АНКЕТА (АКТ)

**обследования доступности для инвалидов и других маломобильных групп населения объектов социальной,
транспортной и инженерной инфраструктуры**

муниципальное казенное дошкольное образовательное учреждение города Новосибирска
«Детский сад №95 «Степашка» (МКДОУ д/с №95)
630054 г. Новосибирск, ул. Степная, 58, телефон/факс 8(383)3433880, ds_95@edu54.ru

5.ВХОДНАЯ ГРУППА

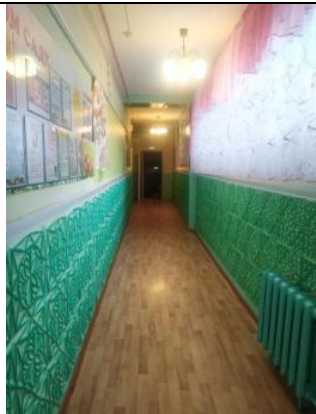
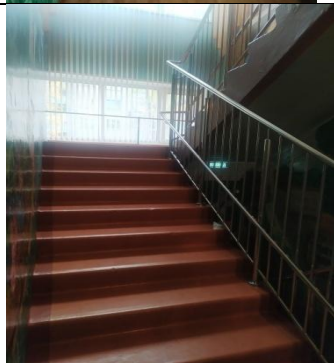
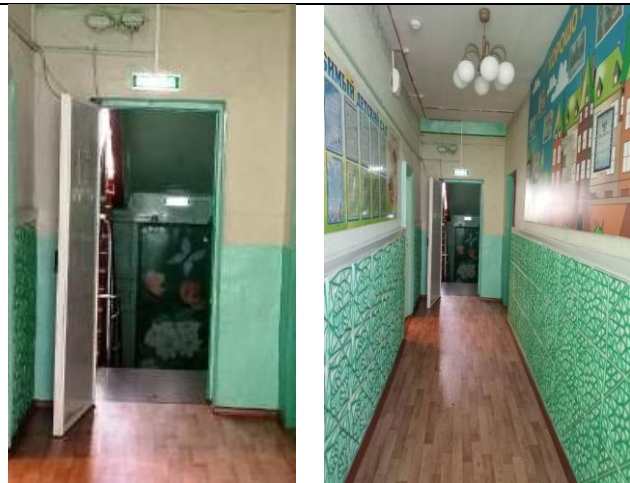
Наименование функционально – планировочного элемента	Наличие элемента		№на фото	Выявление нарушений		Работа по адаптации объектов	
		Есть/нет	№на плане		содержание	Значимо для инвалидов (категория)	содержание	Виды работ
2.1.	Лестница наружная	есть			Отсутствие желтой контрастной окраски первой и последней ступеней	О. С	Оборудовать желтой контрастной окраской первую и последнюю ступени	Организационные мероприятия
2.2.	Пандус (наружный)	нет			отсутствует	К, О	При наличии финансовой возможности установить пандус	Организационные мероприятия, технические мероприятия
2.3.	Входная площадка перед дверью	есть

2.4.	Дверь								
------	-------	--	--	--	--	--	--	--	--

Наименование структурно-функциональной зоны	Состояние доступности	приложение		Рекомендации по адаптации
		№ на плане	фото	
Вход в здание	ВНД			Организационные мероприятия, технические мероприятия

6. Пути движения на объекте

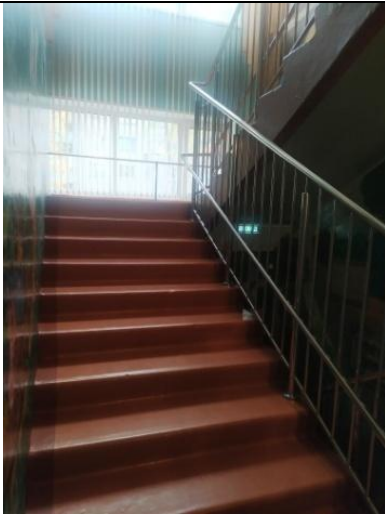
Наименование функционально – планировочного элемента	Наличие элемента		№на фото	Выявление нарушений		Работа по адаптации объектов	
		Есть/нет	№на плане		содержание	Значимо для инвалидов (категория)	содержание	Виды работ
3.1.	Коридор (холл)	есть		 	Не соответствует	С, У	Нанести тактильную предупреждающую разметку	Организационные мероприятия, технические мероприятия
3.2.	Лестница (внутри здания)	есть			Соответствует	К, О	Капитальный ремонт	Организационные мероприятия, технические мероприятия
3.3.	Пандус (внутри здания)	нет			Отсутствие откидных пандусов на лестничных пролетах	К	При наличии финансовой возможности установить откидные пандусы	Организационные мероприятия, технические мероприятия

3.4.	Дверь	есть			соответству ет	С, У		
3.5.	Пути эвакуации (в том числе зоны безопасности)	есть			Не соответст вует	С, О, К	При наличии финансовой возможност и расширить дверные проемы	технические мероприятия
Наименование структурно-функциональной зоны		Состояние доступност и	приложение					Рекомендации по адаптации
			№ на плане	фото

Пути движения внутри здания (в том числе пути эвакуации)	ДУ		   	Организационные мероприятия, технические мероприятия
--	----	--	---	--

8.Санитарно-гигиенические помещения

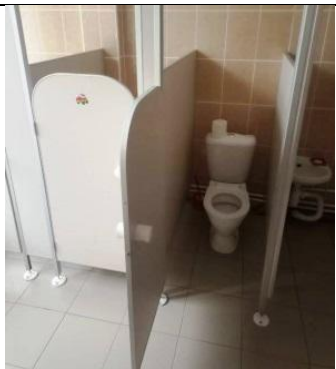
Наименование функционально – планировочного элемента	Наличие элемента			Выявление нарушений		Работа по адаптации объектов	
	Есть/нет	№на плане	№на фото	содержание	Значимо для инвалидов (категория)	содержание	Виды работ
Туалетная комната	есть		 	Доступность для МГН не организована. Узкие дверные проемы, затеснение габаритов санузла, отсутствие опорных поручней, системы вызова помощи	О,Г,У,С	При наличии финансирования оснастить туалетную комнату для инвалидов-колясочников. Для других категорий – отработать регламент сопровождения и оказания помощи со стороны персонала.	организационные мероприятия, ремонт

Доступность для МГН не организована. Узкие дверные проемы, отсутствие опорных поручней, системы вызова помощи

При наличии финансирования оснастить санитарные узлы в группах доступные для инвалидов-колясочников. Для других категорий – отработать регламент сопровождения и оказания помощи со стороны персонала.
